Krycí list ZBV

III/10522, most ev.č. 10522-1 přes potok Mastník v Sedlčanech

SO 251 Opěrné zdi - KSÚS Středočeského kraje

Předmět Změny: ZBV 12 Podkladní beton římsa část 5

Zaměřovací protokol č. 9

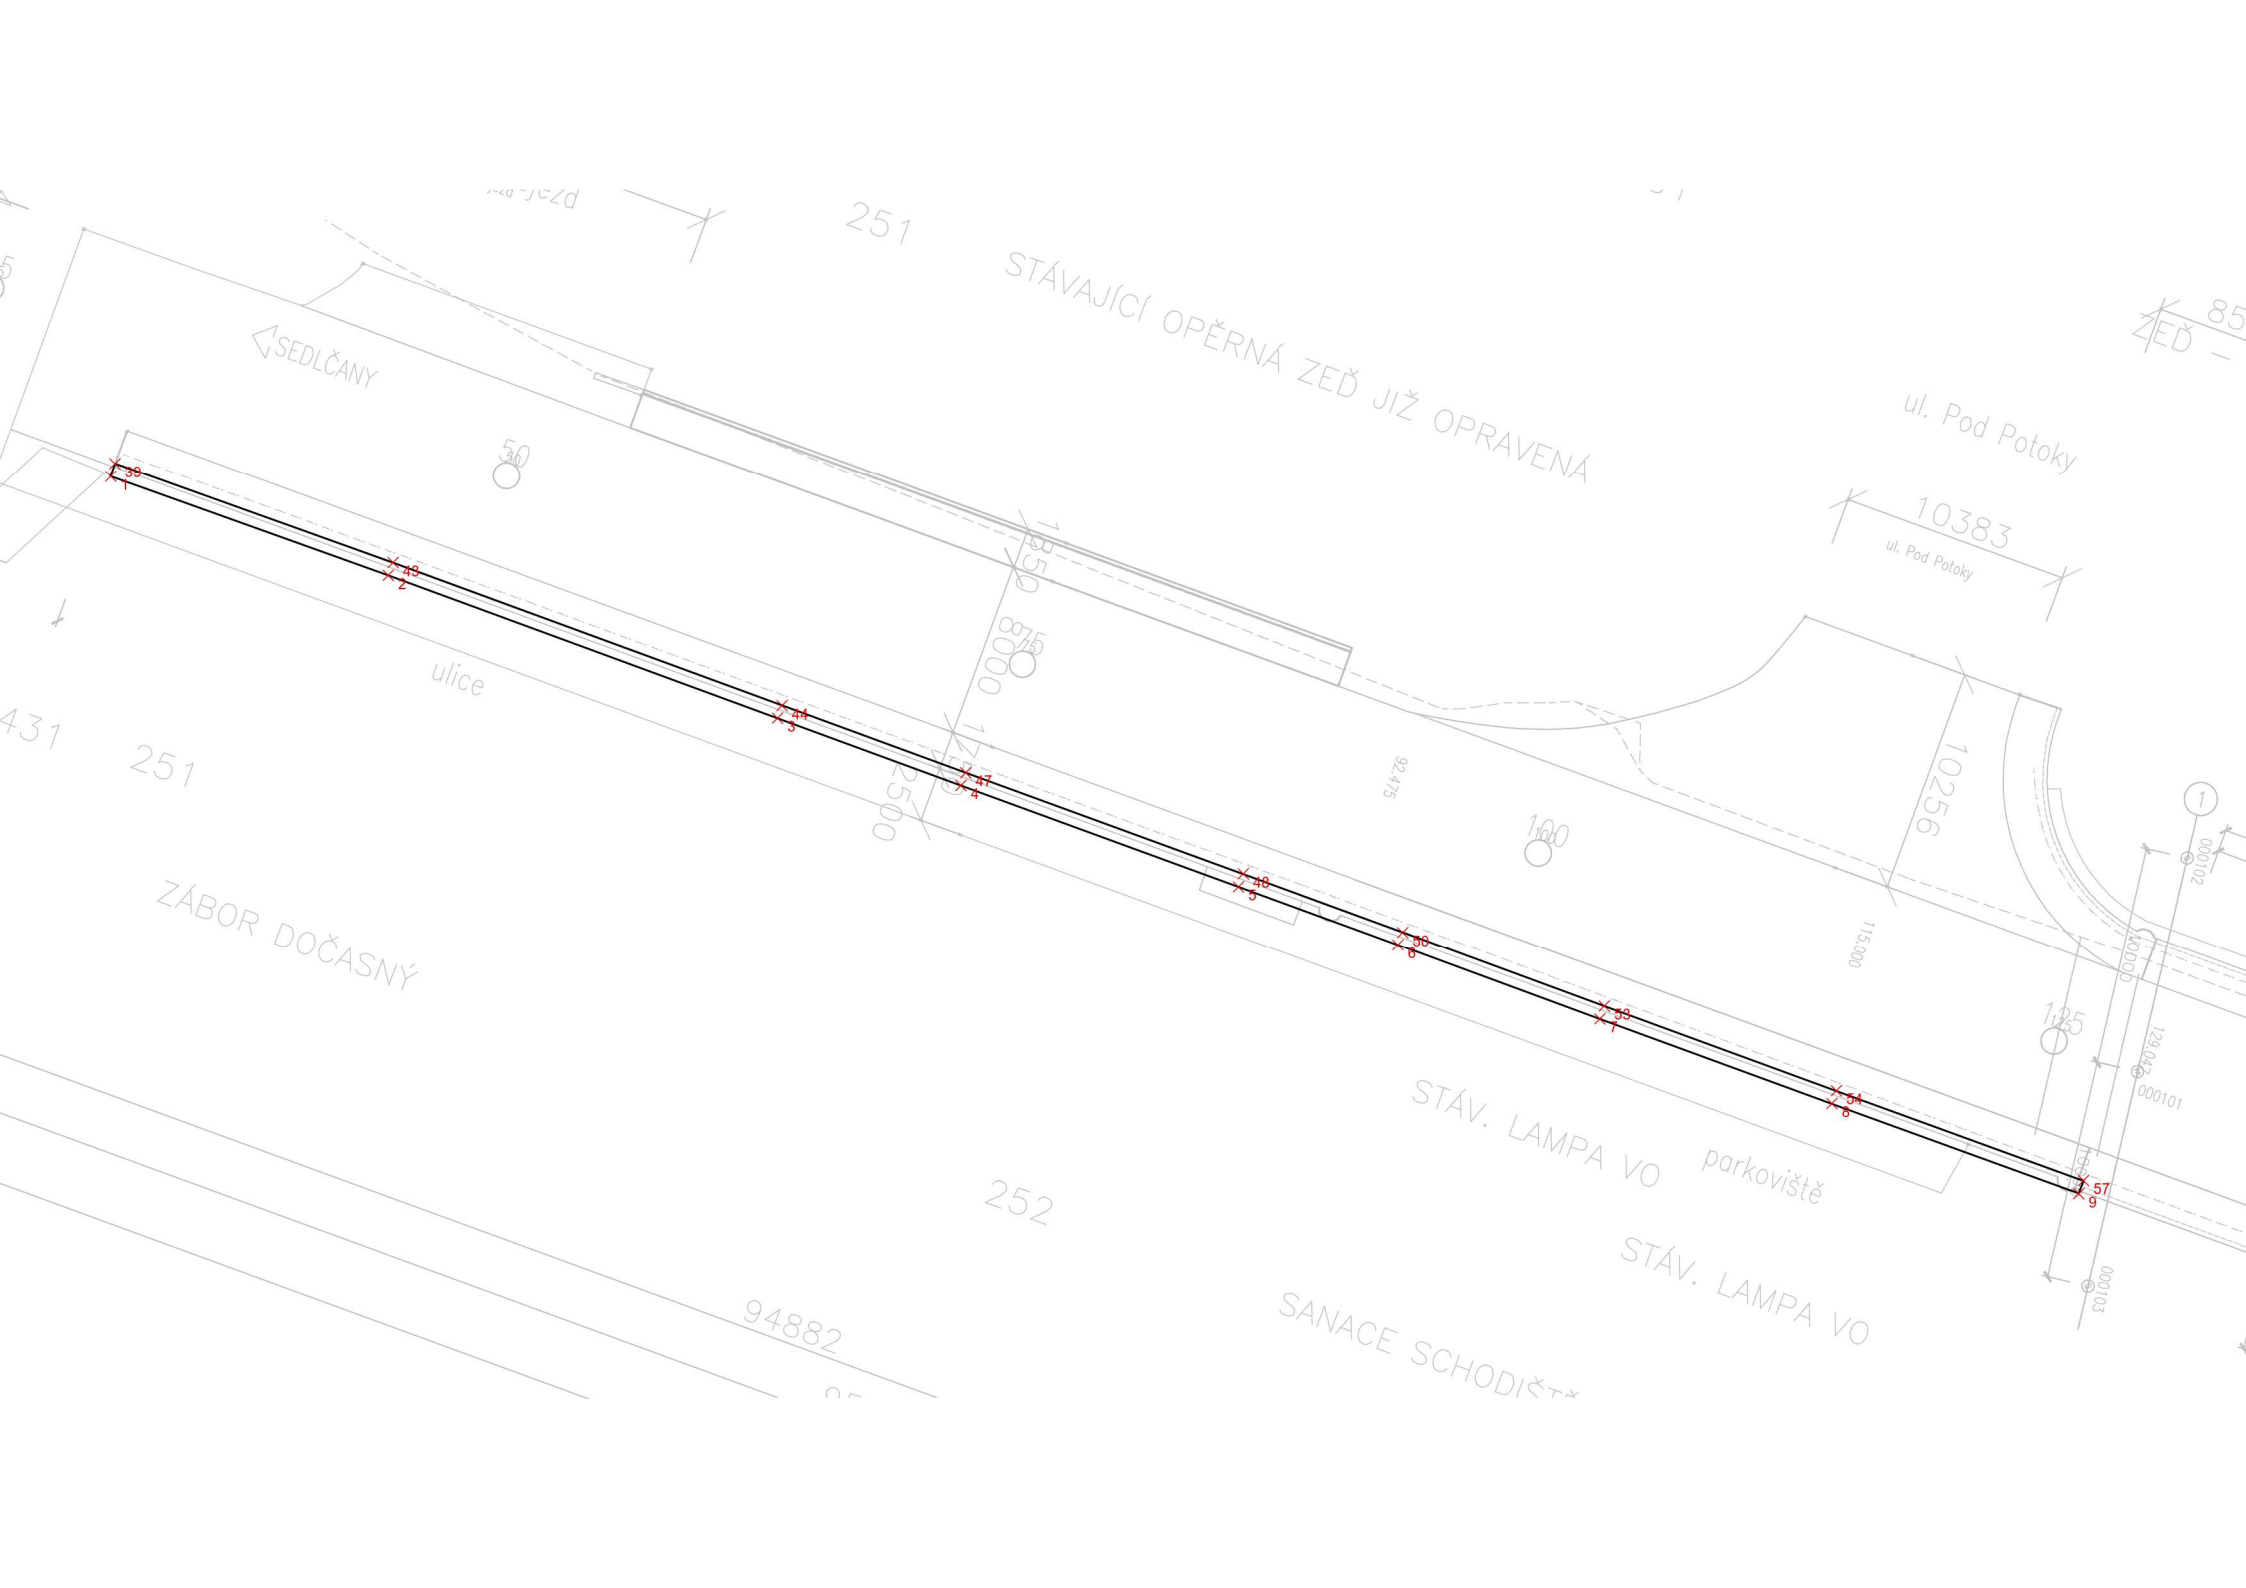
Stavba:	III/10522, most ev.č. 10522-1 přes potok Mastník v Sedlčanech		
Objekt:	SO 201 Most ev.č. 10522-1		
Dne 15.10.2024 bylo zaměřeno:			
vrch podkladních betonu ve spodní části římsy č. 5. Ze zaměření byla určena kubatura podkladního betonu.			
Způsob stabilizace:	-		
Podle výkresu:	-		
Souřadnicový systém:	S-JTSK	Výškový systém:	Bpv

- Kubatura podkladního betonu: **14,8 m³**

Kubatura podkl. betonu = 59 m2 x 0.25 = 14.8 m3
